关于星河楼兰住宅小区建设项目规划变更的 公示

申报类别：规划设计方案

报送单位：云南保嘉利房地产开发有限公司

设计单位：玉溪万思达建筑设计有限公司

变更前(3栋一层)

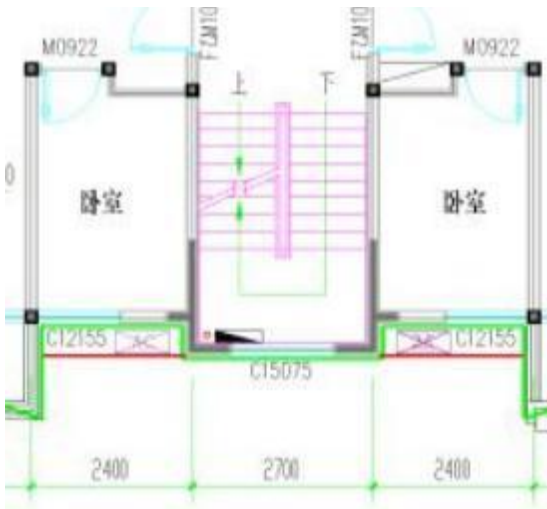
一、3 栋一层与 2 栋相连区域原规划车库区域取消 3 个机动车停车位，原车库使用功能调整为商业商铺，平面布局详见变更前后对比图纸。

变更前:07 栋一层出入口)

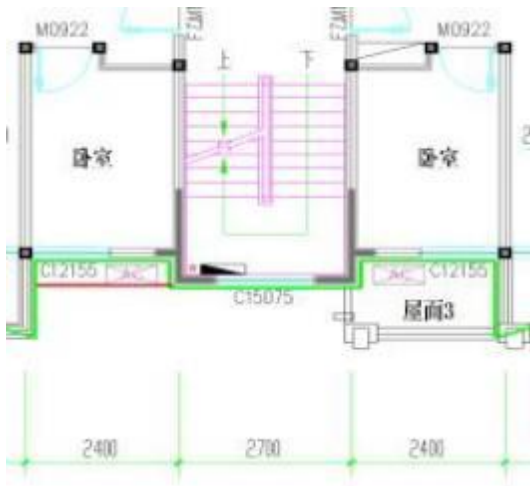
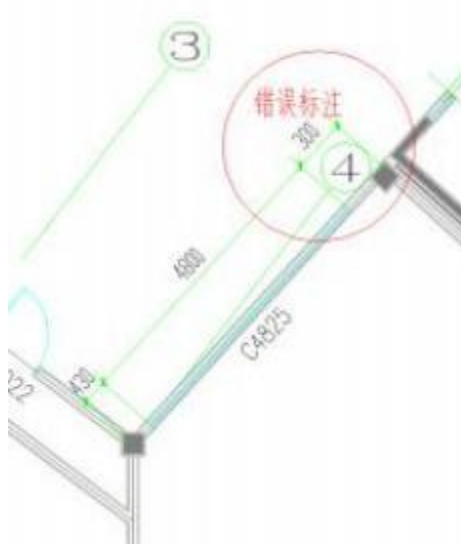
二、为消除高空坠物安全隐患，在 7 栋各单元一层出入口顶部增设防护挑檐，构造形式详见变更前后对比图纸。

变更前：(2 栋院内转角错误尺寸)

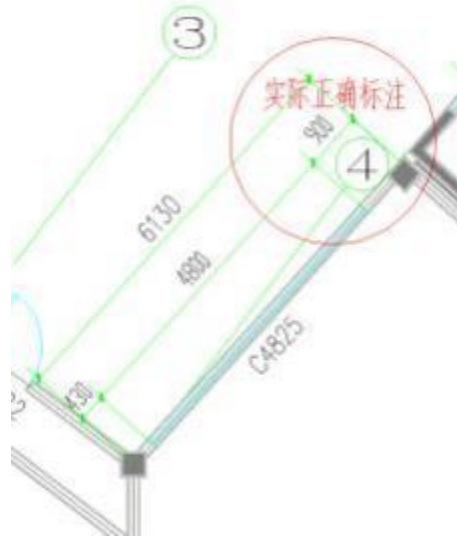
三、2 栋院内转角尺寸更正，原施工图纸中 2 栋院内转角尺寸标注存在偏差，现已结合现场实测数据完成图纸尺寸修正，修正前后标注详见对比图纸。

地下停车 (变更前停车位143个)

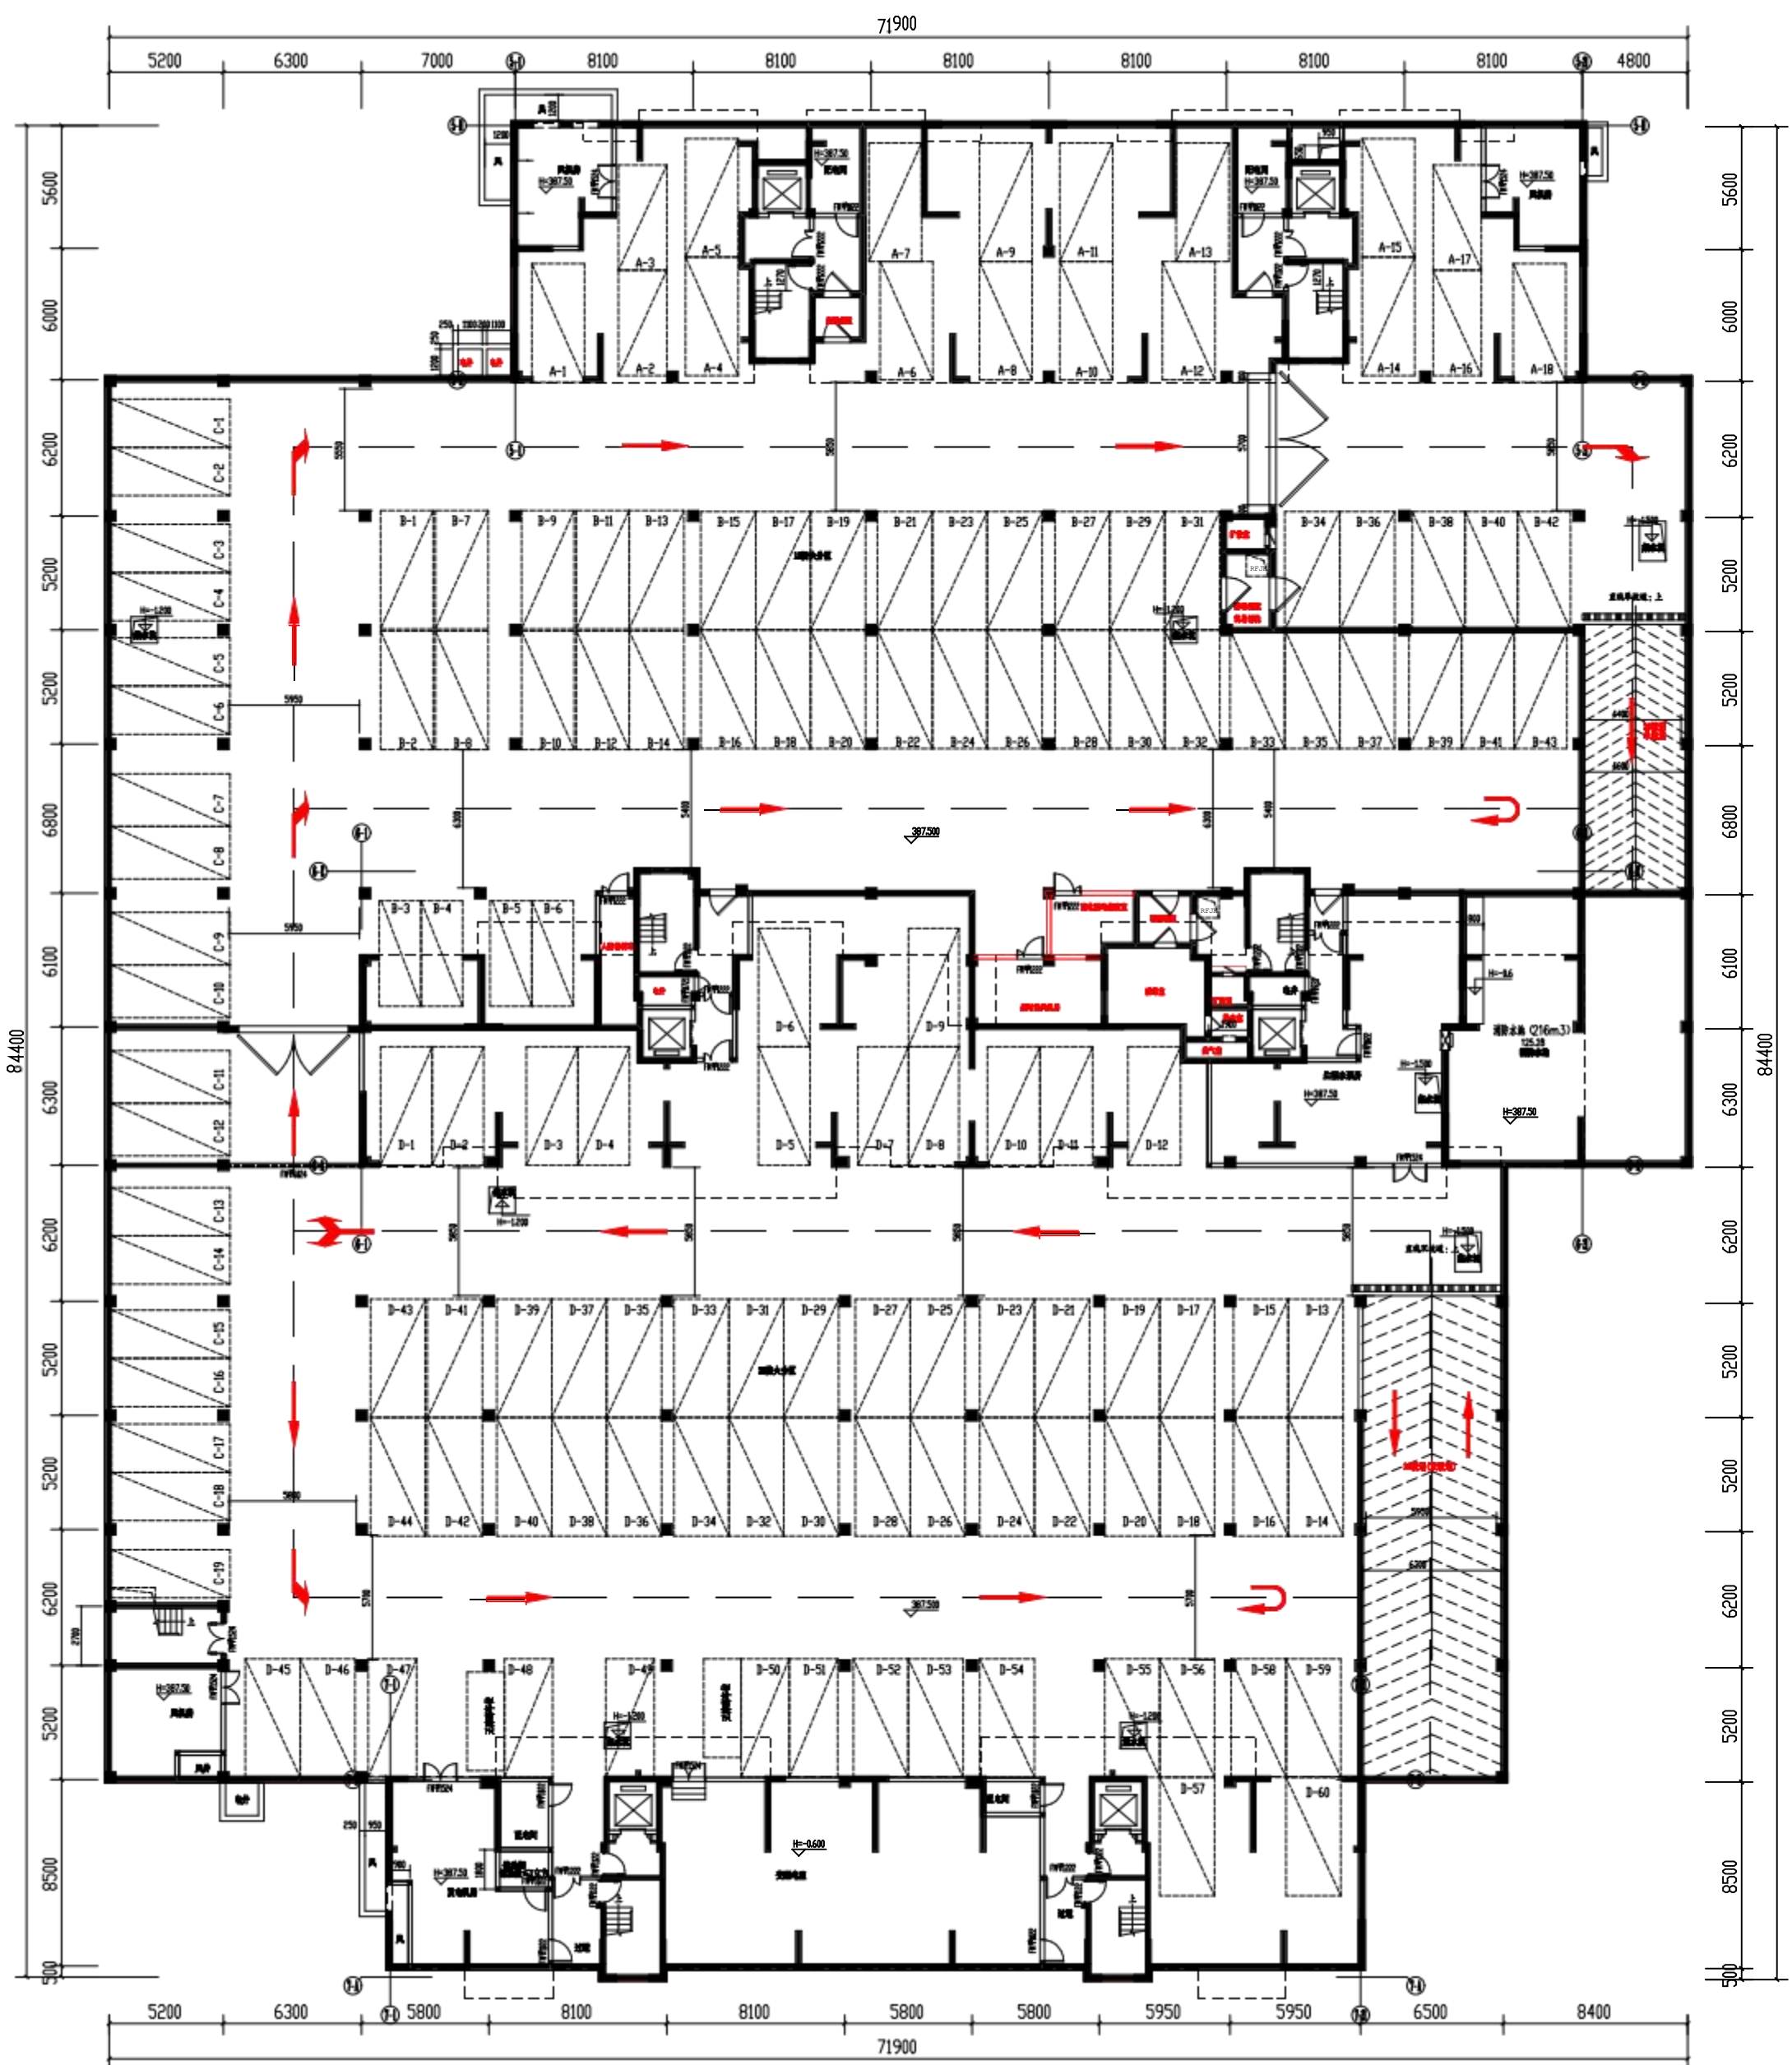
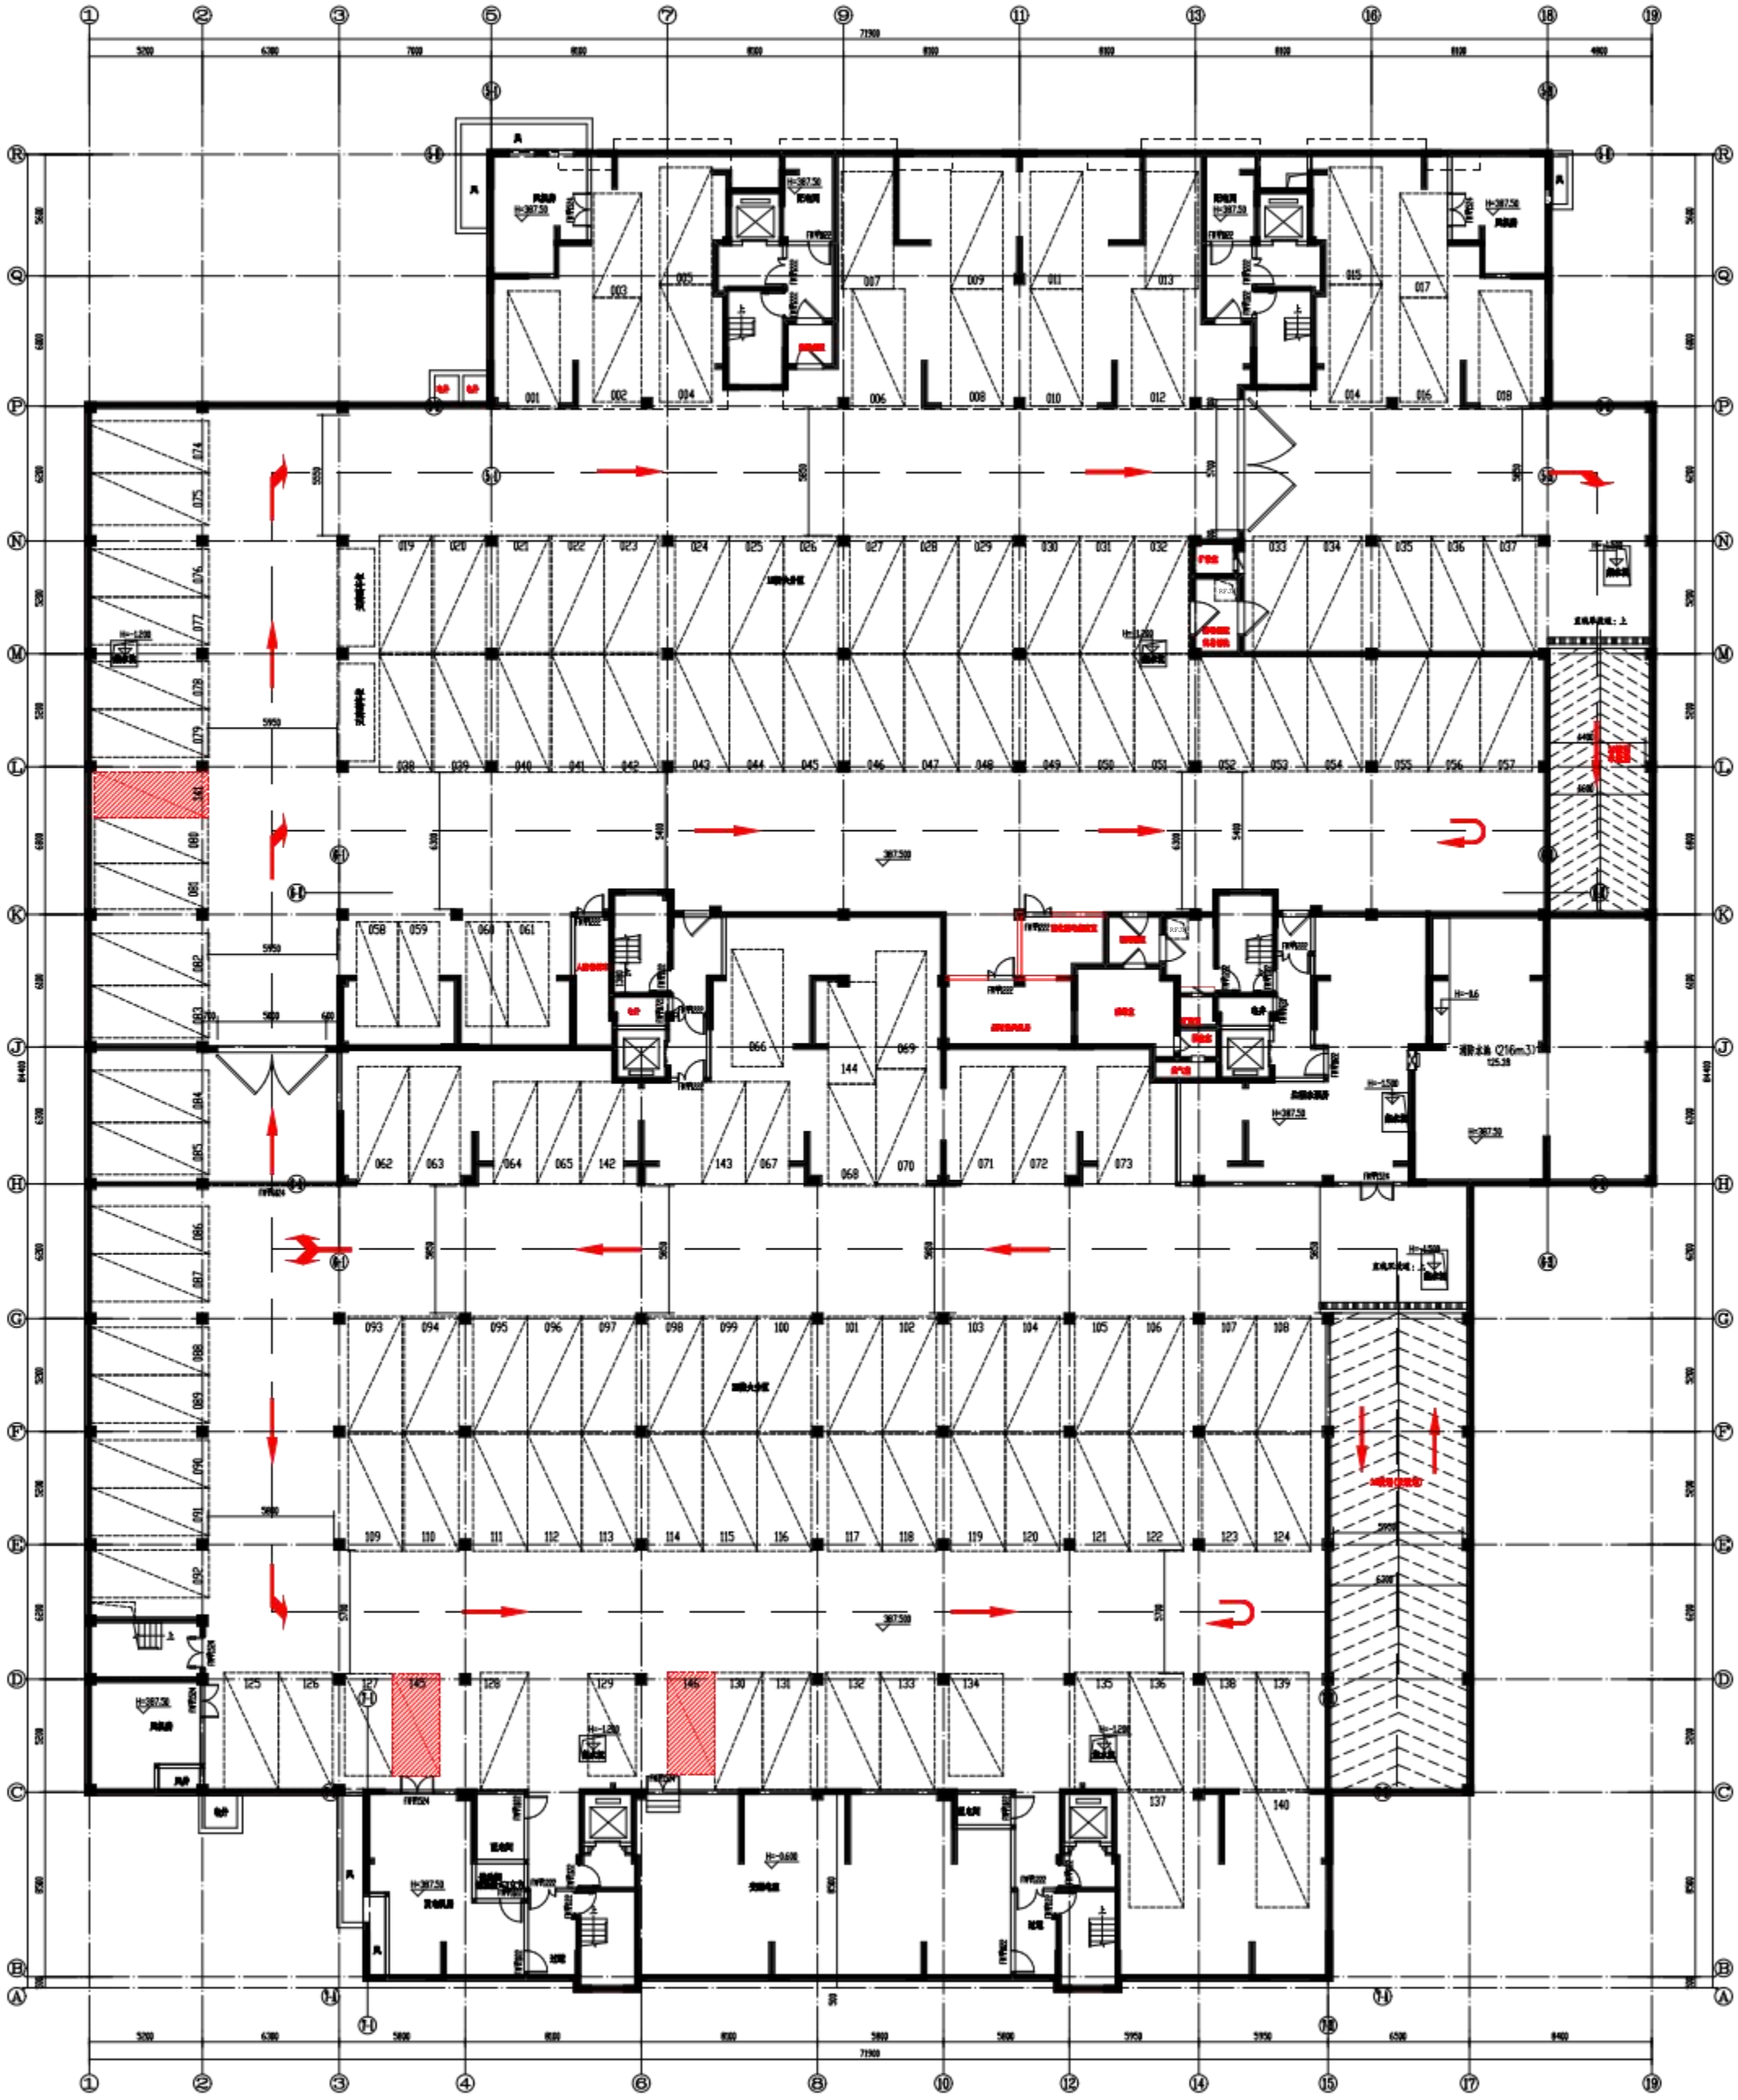
调整说明：通过地下室设备用房布局优化新增地下车位3个，同步在3栋一层车库区域核减3个车库车位（使用功能由车库调整为商业商铺），机动车总车位保持平衡。

1. 机动车充电车位沿用原规划 23 个，数量不变；项目全部 54 个地面车位统一调整为临时停车位（原规划为 11 个临时停车位）；2. 非机动车停车位总规模 250 个，其中非机动车充电车位 85 个，较原规划增加1个；3. 项目绿化布局不作调整，绿地率满足不低于35%的规划控制标准；4. 地下区域设置的 2 个无障碍车位数量保持不变，子母微型车位10%配置比例维持原有要求，仅调整车位布置点位。
